**Европейская экономическая комиссия****Комитет по внутреннему транспорту****Всемирный форум для согласования правил
в области транспортных средств****Рабочая группа по вопросам торможения
и ходовой части****Восемьдесят первая сессия**

**Международное официальное утверждение типа
комплектного транспортного средства (МОУТКТС) –
Правила № 64****Предложение по поправкам к Правилам № 64
(Единообразные предписания, касающиеся
официального утверждения транспортных средств
в отношении их оборудования, которое может включать
запасное колесо в сборе для временного пользования,
шины, пригодные для эксплуатации в спущенном
состоянии, и/или систему эксплуатации шин
в спущенном состоянии)****Представлено экспертами от Международной организации
предприятий автомобильной промышленности***

Воспроизведенный ниже текст был подготовлен экспертами от Международной организации предприятий автомобильной промышленности (МОПАП). Он основан на существующих Правилах № 64 и направлен на выделение положений, касающиеся системы контроля давления в шинах, в отдельные правила. Он заменяет документ ECE/TRANS/WP.29/GRRF/2015/12 и содержит сводный текст Правил № 64 после выделения положений, связанных с системами

Схемы знака официального утверждения

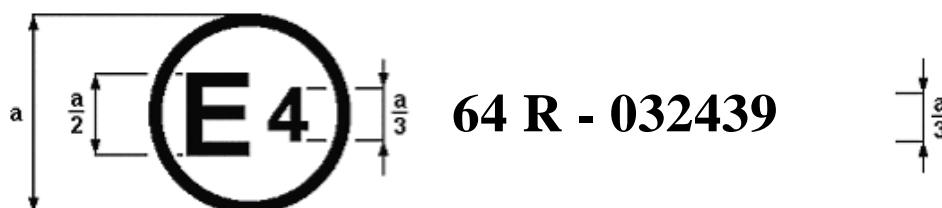
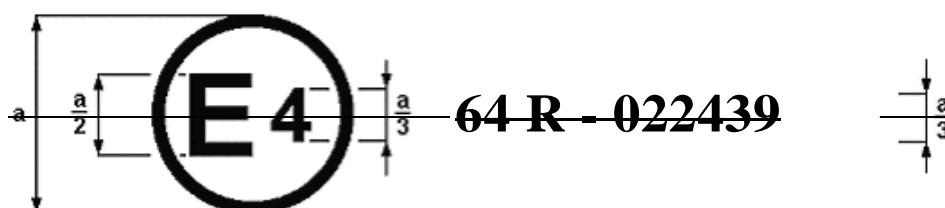
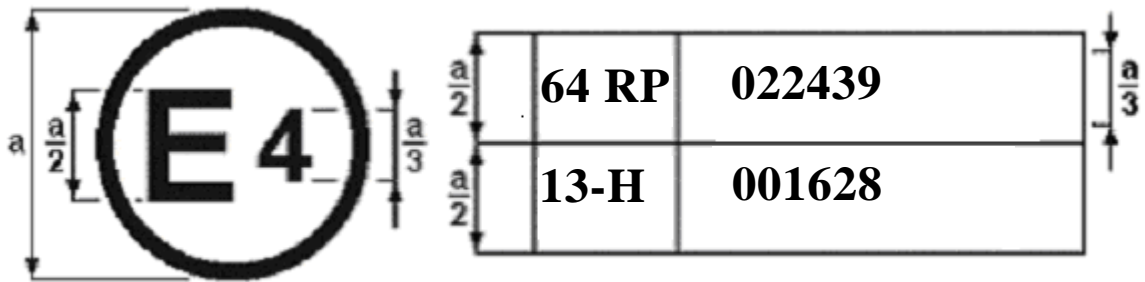
Приведенный выше знак официального утверждения, проставленный на транспортном средстве, указывает, что данный тип транспортного средства официально утвержден в Нидерландах (E 4) в отношении оснащения запасным(и) колесом(ами) в сборе для временного пользования на основании Правил № 64 под номером официального утверждения 032439. Номер официального утверждения указывает, что официальное утверждение было предоставлено в соответствии с требованиями Правил № 64 с поправками серии 03.

Приведенный выше знак официального утверждения, проставленный на транспортном средстве, указывает, что этот тип транспортного средства официально утвержден в Нидерландах (E 4) в отношении оснащения системой контроля давления в шинах на основании Правил № 64 под номером официального утверждения 022439. Номер официального утверждения свидетельствует о том, что официальное утверждение было предоставлено в соответствии с требованиями Правил № 64 с поправками серии 02.

Приведенный выше знак официального утверждения, проставленный на транспортном средстве, указывает, что этот тип транспортного средства официально утвержден в Нидерландах (E 4) на основании Правил № 64 (в отношении оснащения запасным колесом (запасными колесами) в сборе для временного пользования и оснащения системой контроля давления в шинах) и 13 Н⁴. Номера официального утверждения свидетельствуют о том, что по состоянию на даты предоставления соответствующих официальных утверждений Правила № 64 включали поправки серии 02, а Правила № 13 Н были в их первоначальном варианте.
